Uttale vedr - Varsel om oppstart av reguleringsplan, gnr-bnr 203-46 mfl., Sauvågen, Alver kommune

Uttale til varsel om oppstart av reguleringsplan for Sauvågen i Alver kommune – gnr. 203 bnr. 46 m.fl.

Fråsegn til detaljreguleringsplan for Sauvågen næring og småbåthamn - Alver kommune - Vestland fylke

Uttale til offentlig ettersyn & høyring - Detaljreguleringsplan for Sauvågen næring og småbåthamn i Alver kommune - gnr. 203 bnr. 46 mfl. PlanID 46312022003

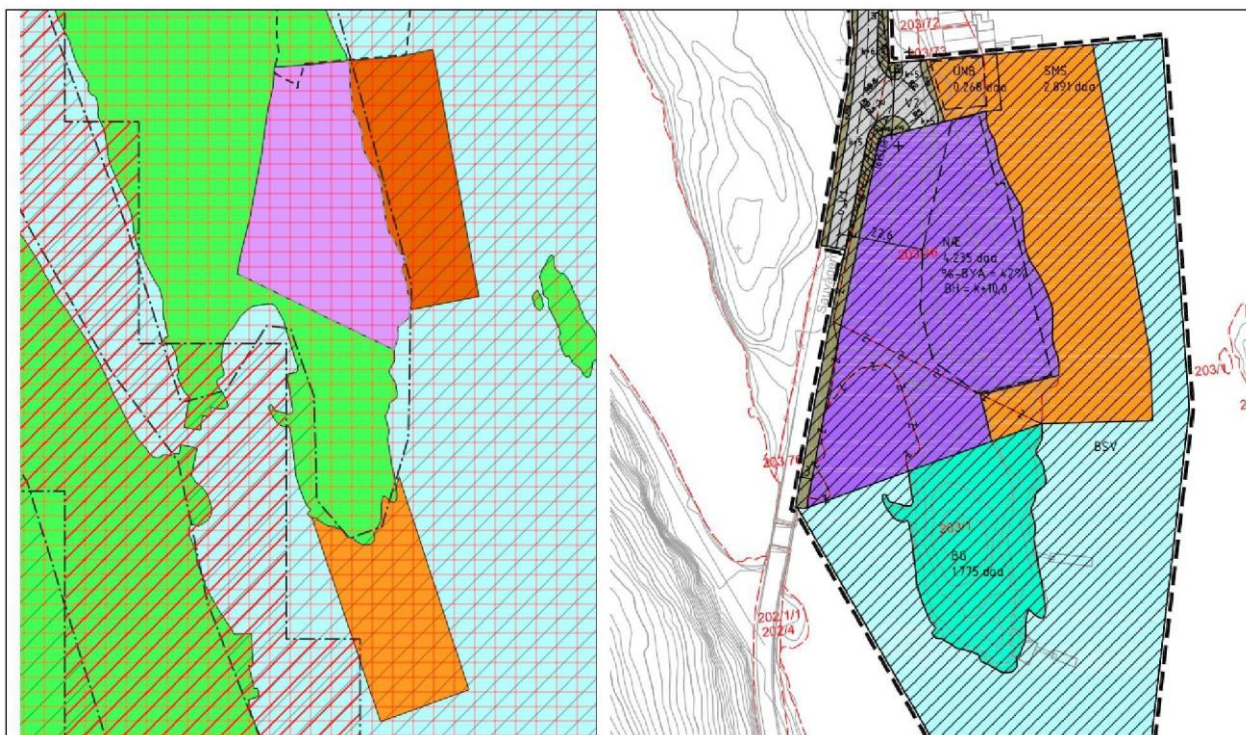
Planforslaget er delvis i samsvar med overordna plan. Utfylling i sjø er ikkje i samsvar med overordna plan. Utviding av areal for eksisterande bedrift, skal skje ut i LNF-formål og bruk og vern av sjø og vassdrag.

Neset er regulert til blågrøn struktur. Slik vi ser det har neset ein verdi for landskap og friluftsliv. Utfylling i vika vil endre nesets landskapskvalitet. Vi viser til at det i dei statlege retningslinjene for differensiert forvaltning av strandsona langs sjø, står at: *«Landskapet langs kysten er viktig som grunnlag for oppleve/ser og kilde til identitet og livskvalitet for innbyggerne. Ved planlegging må det tas hensyn til å bevare landskapskvaliteter og å tilpasse det bygde miljø til omgivelsene.»* Det er i planarbeidet illustrert korleis tiltaket vil sjå ut. Illustrasjonane er utan lagring av konteinrar og anna større utstyr som føresegnene opnar for på utfyllinga. Illustrasjonane visar at utfyllinga i varierende grad vil påverke landskapet. Påverknaden vil avhenge av kor ein ser ifrå. Statsforvaltaren meiner at særleg utfylling med konteinrar og større utstyr sett frå sør vil påverke landskap i ganske stor grad.
